OPINIA TECHNICZNA

**SZCZELNOŚĆ KONSTRUKCJI DACHU PÓŁNOCNEGO
W SYSTEMIE JANSEN VISS FIRE EI30 I VISS TVS**

BIBLIOTEKI PUBLICZNEJ M.ST. WARSZAWY

UL. KOSZYKOWA 26/28, 00-950 WARSZAWA

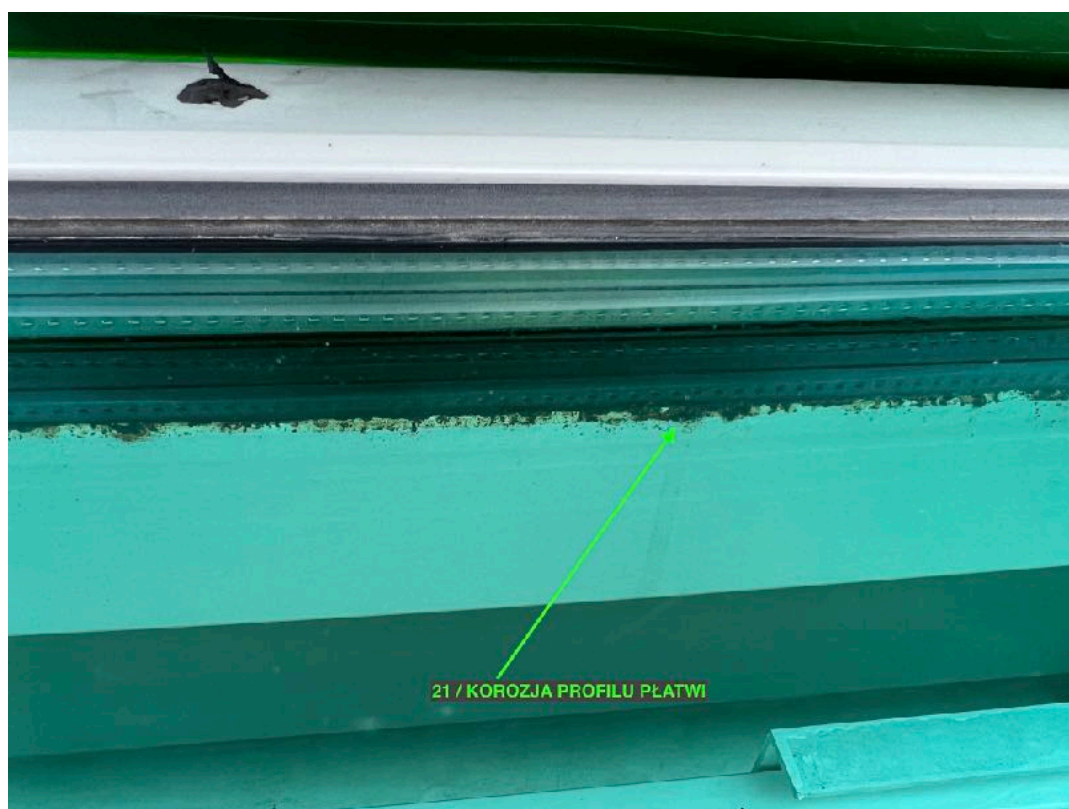
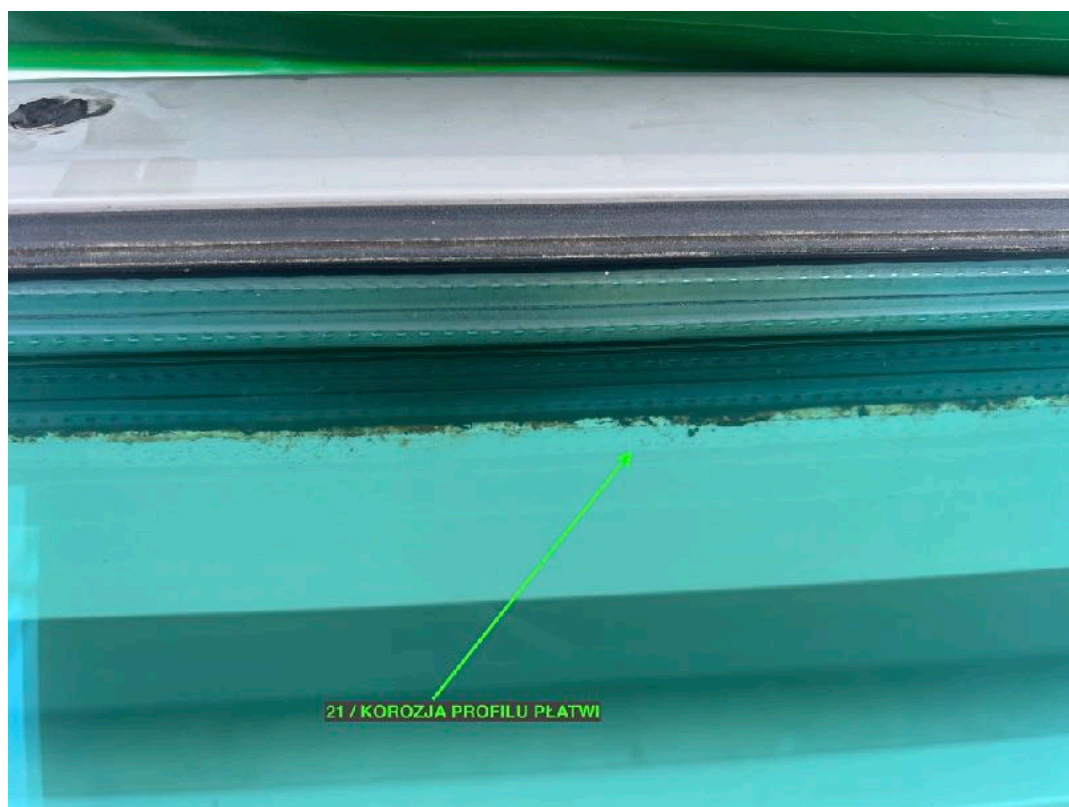
21. Wyciek spod uszczelki krokwi i płatwi - korozja. Niedrożny odpływ wody. Brak ciągłości uszczelki pod dociskiem.

21. Zaawansowania korozja profilu płatwi

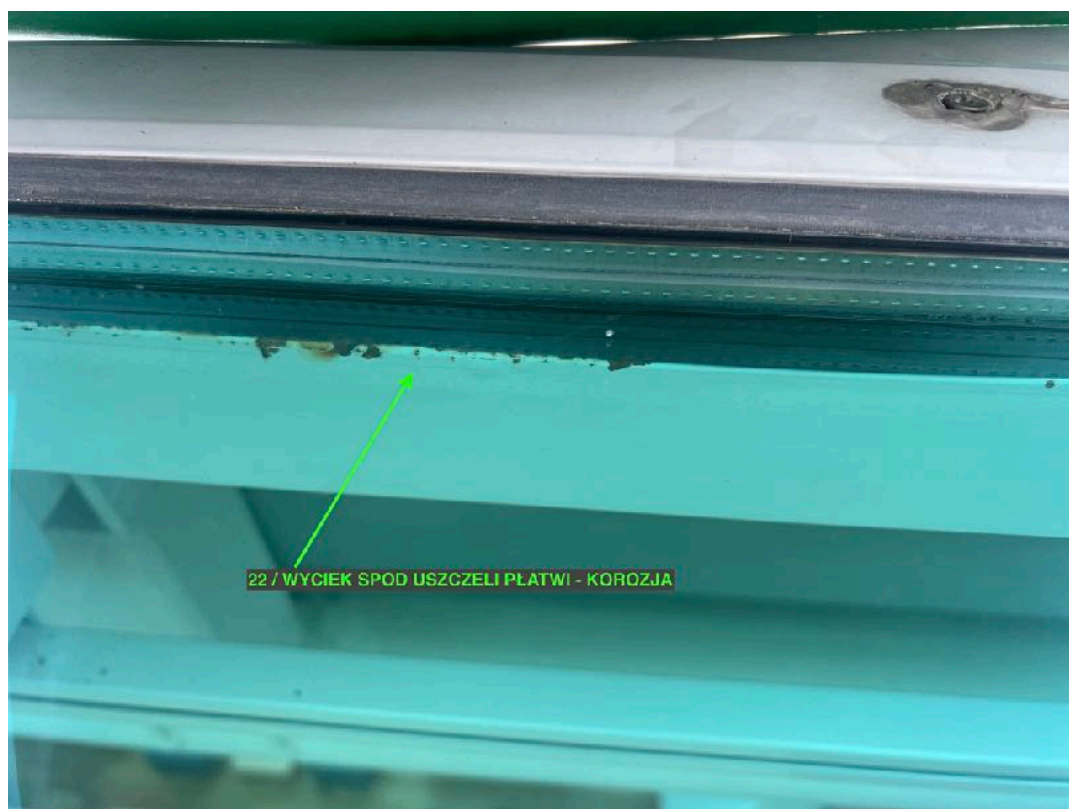
21. Zaawansowania korozja profilu płatwi. Niedrożny przepływ wody.

22. Korozja profilu krokwi i płatwi.

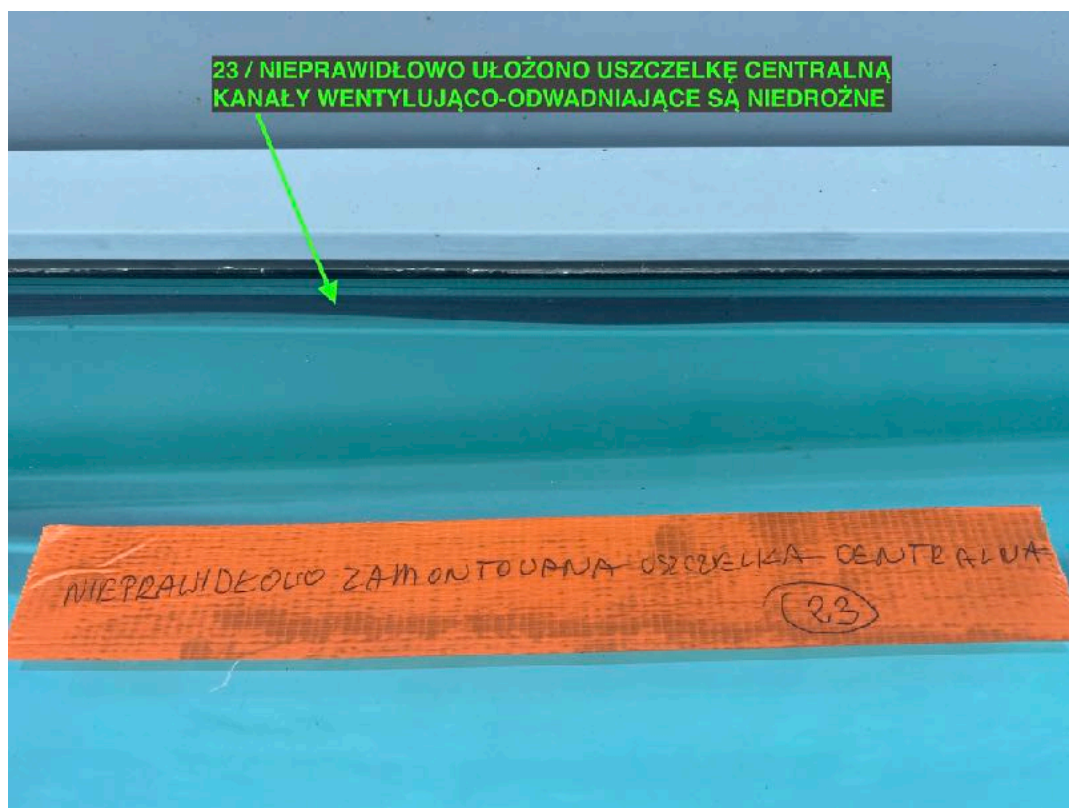
23. Korozja profilu krokwi i płatwi. Brudny wyciek spod uszczelki na połączeniu krzyżowym.

24. Na skrajnej pławi nieprawidłowo ułożono uszczelkę centralną. Kanały wentylująco - odwadniające są niedrożne.

24. Wyciek spod uszczelki na połączeniu krzyżowym. Niedrożny przepływ wody.

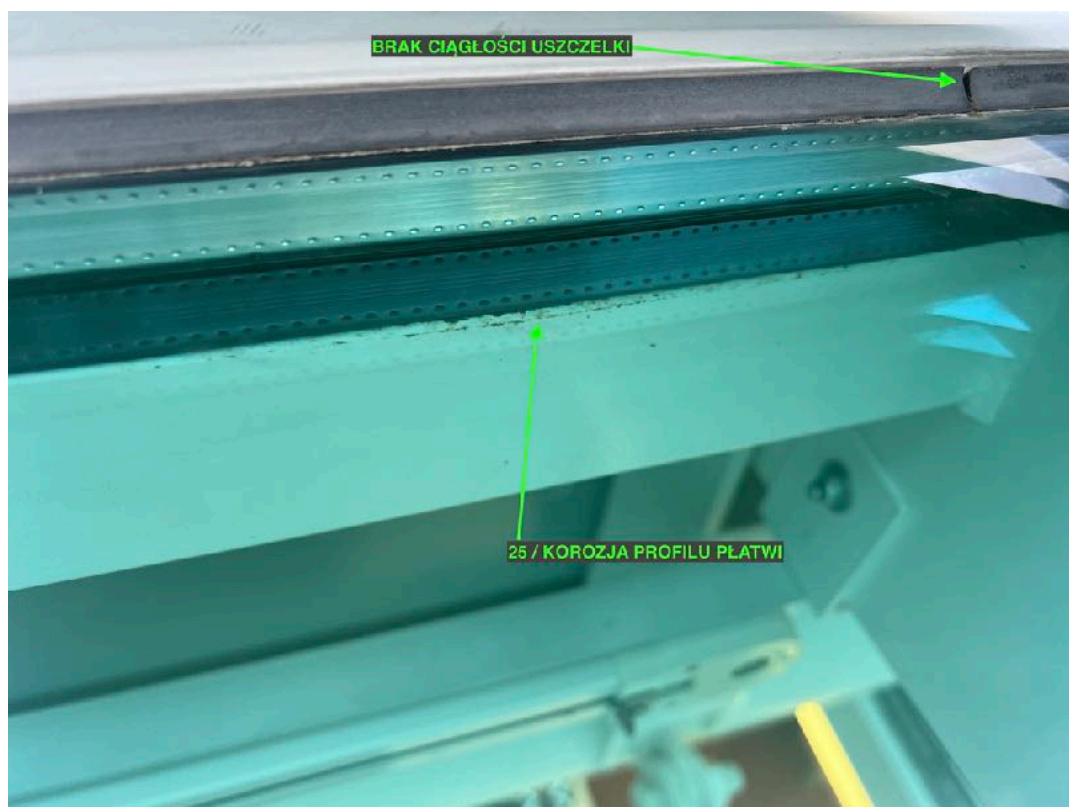
25. Uszkodzona powłoka lakiernicza - korozja profilu płatwi. Niedrożny przepływ wody. Brak ciągłości uszczelki pod dociskiem.

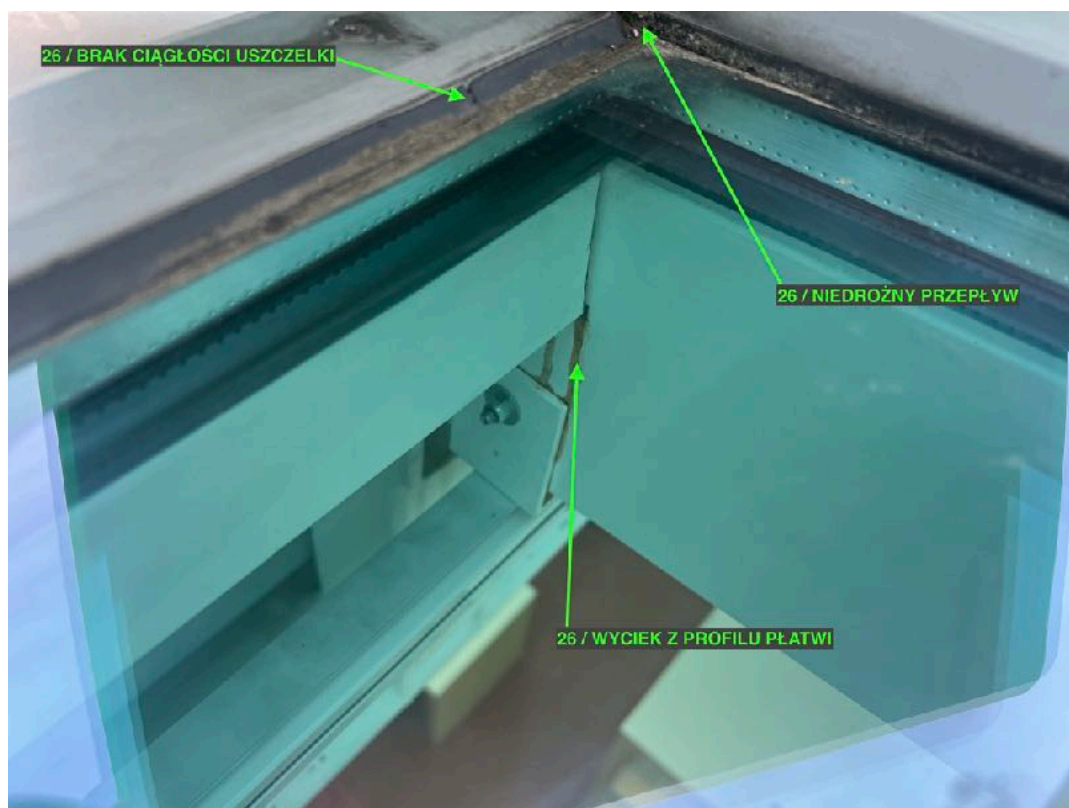
25. Uszkodzona powłoka lakiernicza - korozja profilu płatwi. Brak ciągłości uszczelki pod dociskiem.

26. Brudny wyciek z profilu płatwi. Niedrożny przepływ wody. Brak ciągłości uszczelki pod dociskiem.

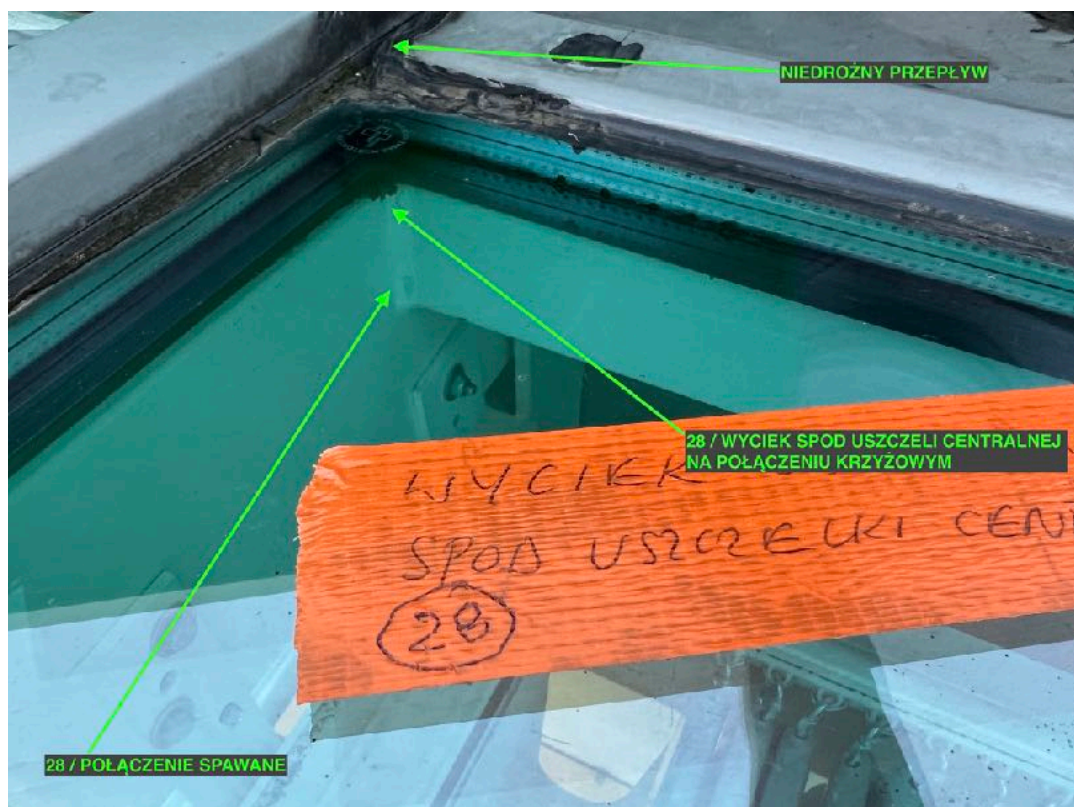
27. Korozja profilu płatwi. Brak ciągłości uszczelki pod dociskiem.

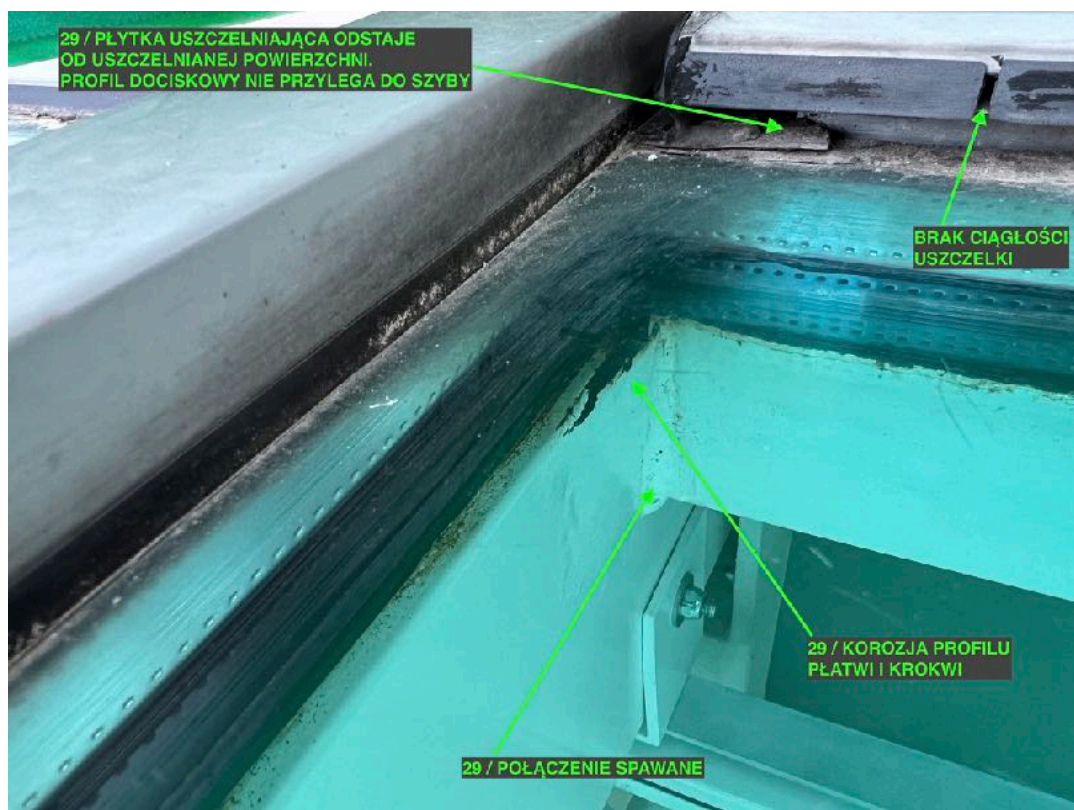
28. Wyciek spod uszczelki na połączeniu krzyżowym. Niedrożny przepływ wody.

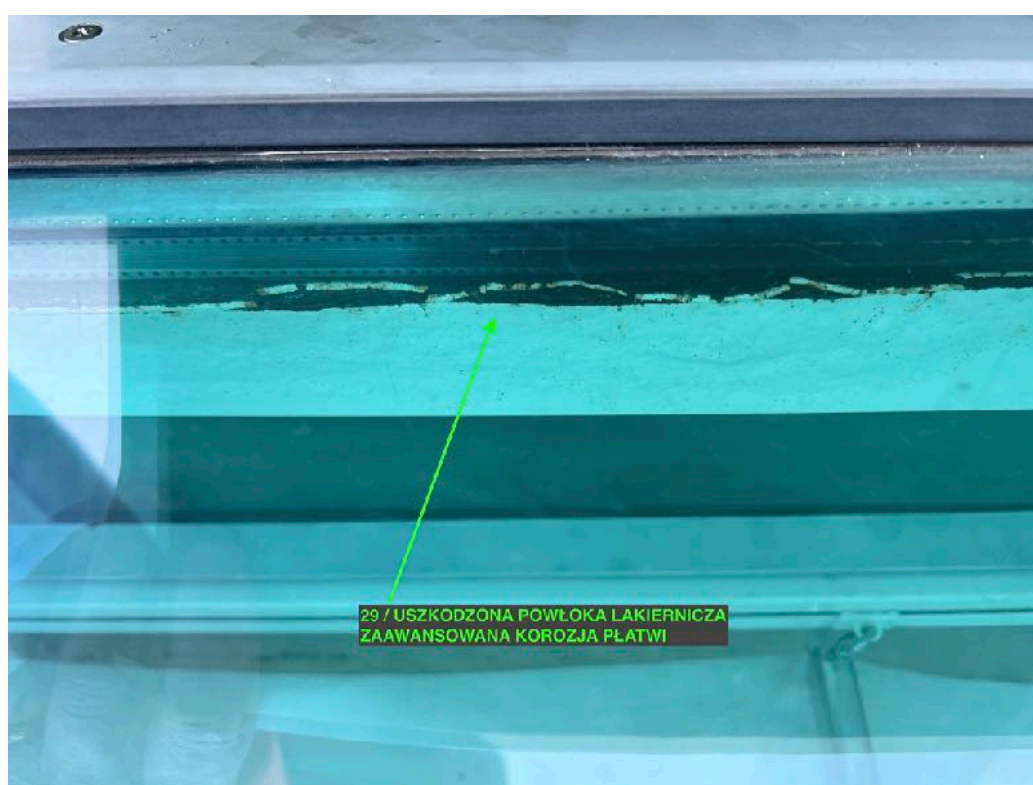
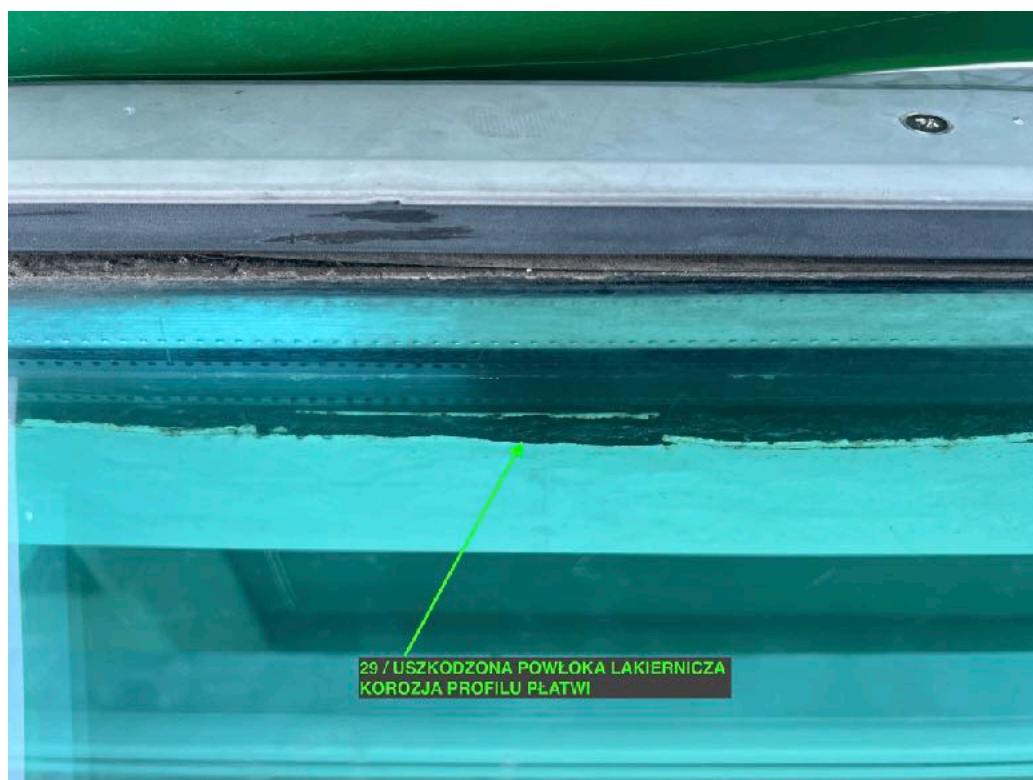
29. Zaawansowana korozja profilu krokwi i płatwi. Listwa docinkowa poluzowana. Brak ciągłości uszczelki pod dociskiem. Blaszka uszczelniająca odklejona od powierzchni połączenia krzyżowego.

29. Uszkodzona powłoka lakiernicza. Zaawansowana korozja profilu płatwi.

29. Uszkodzona powłoka lakiernicza. Zaawansowana korozja profilu płatwi.

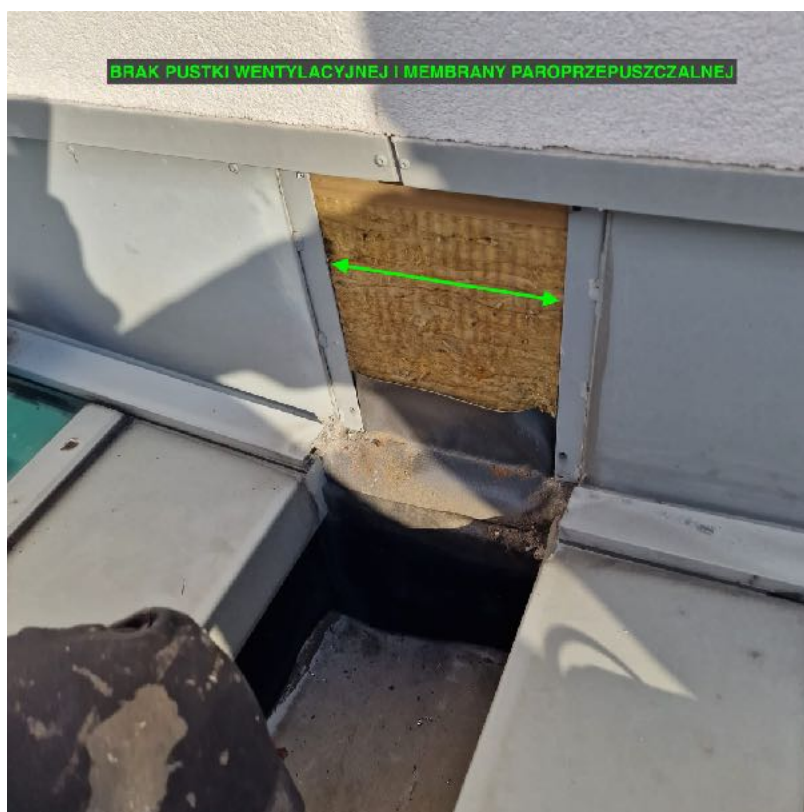
30. Nie przykręcona do kątownika podparcia listwa dociskowa płatwi. Usterka dotyczy nr 29.

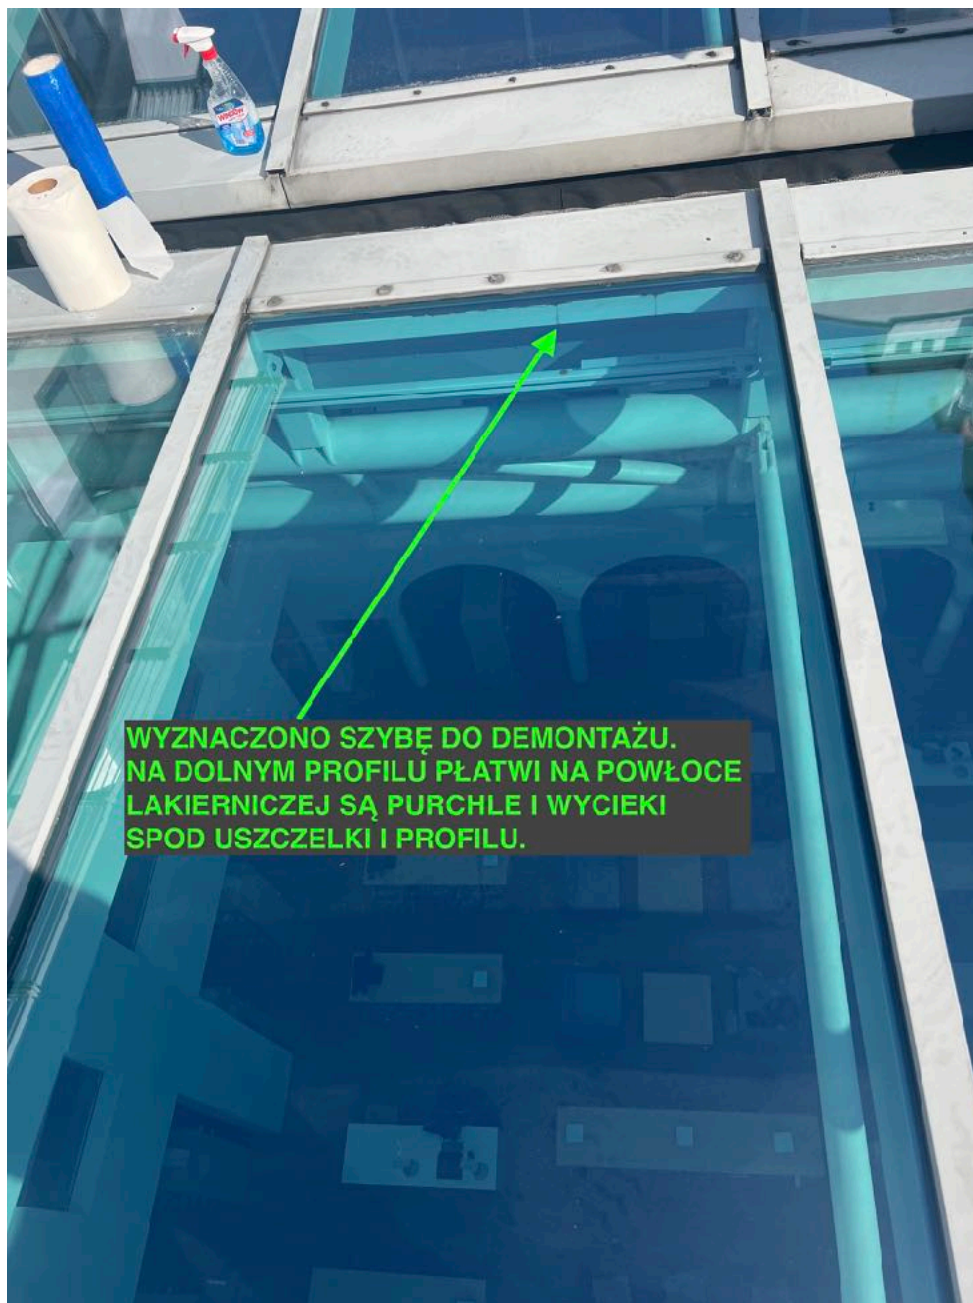
4. Membranę EPDM wyklejono na pionową ścianę koryta wyprofilowaną z blachy ocynkowanej.

5. Pod termoizolacją z wełny skalnej na ścianie wyklejono hydroizolację z membrany EPDM.
